「福島第一原子力発電所 特定原子力施設に係る実施計画」 【Ⅱ章緊急時対策】【Ⅲ章第3編 火災への対応】の変更について

東京電力ホールディングス株式会社

福島第一原子力発電所

2020年7月7日

図-1 ページング・電力保安通信用電話設備 電源系統図

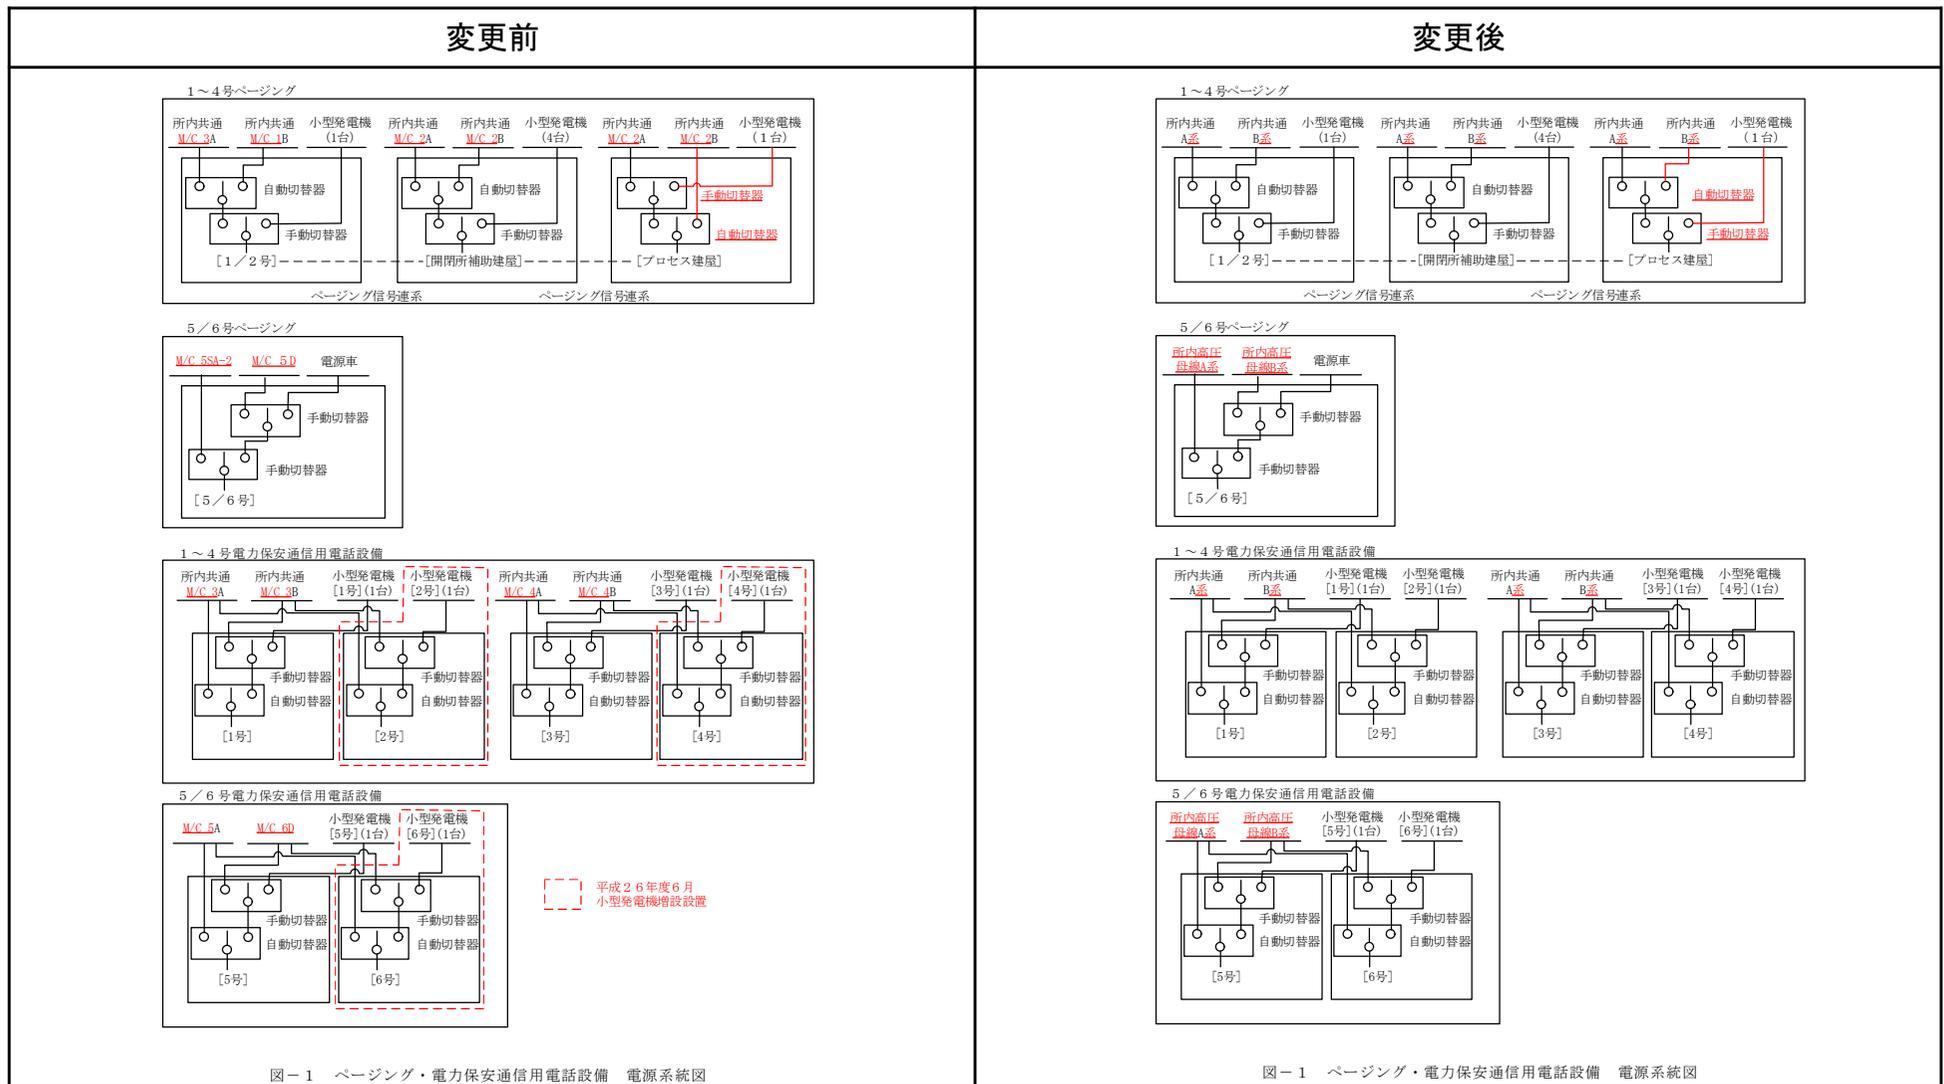
ページング・電力保安通信用電話設備 電源系統図の変更

- 通信設備の運用管理にあたり、当該設備が所内電源のどの系統から受電しているかを把握することが重要であることから、各設備の電源が所内電源2系統(A系, B系)から受電していることを明確にするため、供給元電源の系統名へ記載を変更した。
- 1～4号ページングのプロセス建屋電源については、震災後に信頼性確保のため小型発電機を追設した。その際、通常は他の通信設備と同様に所内電源A系～B系切替器の後段に小型発電機の切替器を設置するが、プロセス建屋電源については、設置場所等の当時の現場状況の制約から所内電源 A系～B系切替器の前段のA系に小型発電機との切替器を設置した。今回、プロセス建屋の切替器全体を更新するにあたり、現在の現場状況を踏まえ、電源系統の信頼性を高めるために他の通信設備と同様の系統へ変更した。

作業用照明 電源系統図の変更

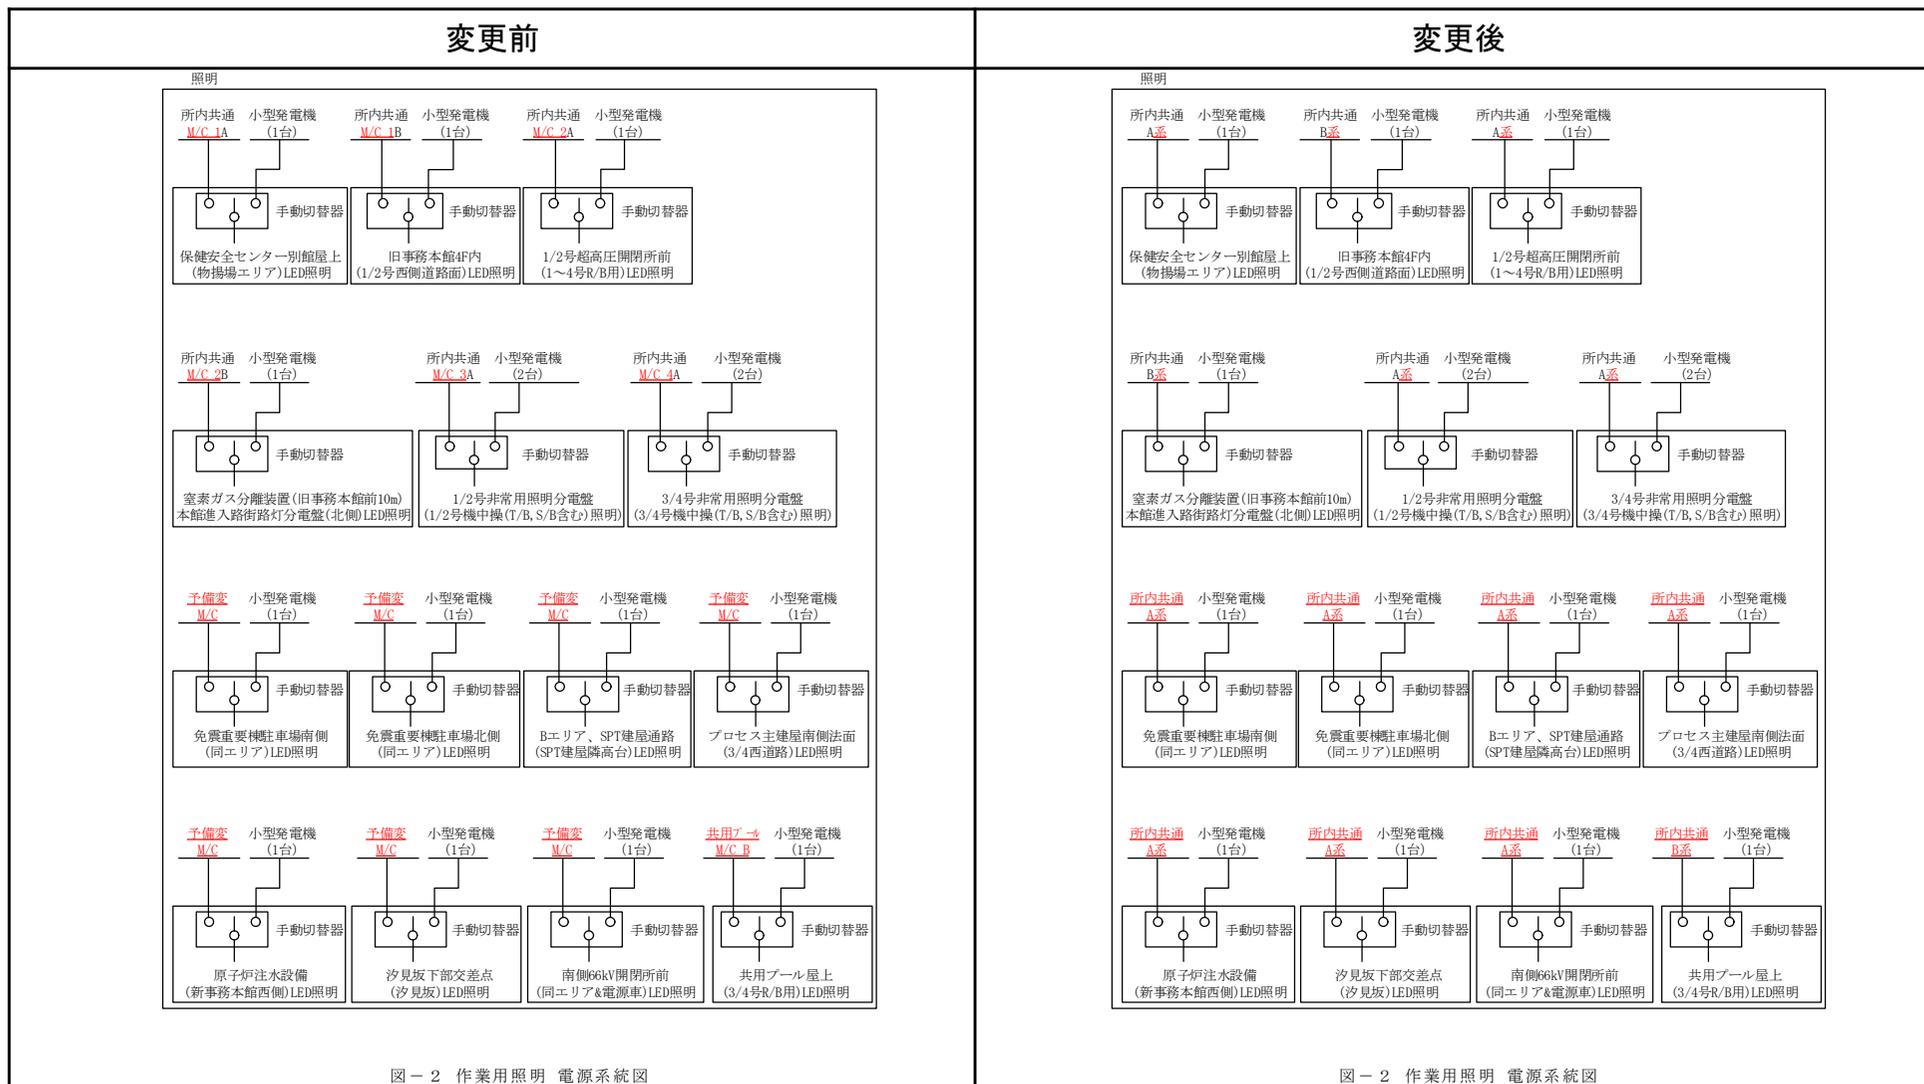
作業用照明 電源系統図の変更

- 作業用照明の運用管理にあたり、当該設備が所内電源のどの系統から受電しているかを把握することが重要であることから、各設備の電源が所内電源A系、あるいはB系のどちらから受電していることを明確にするため、供給元電源の系統名へ記載を変更した。
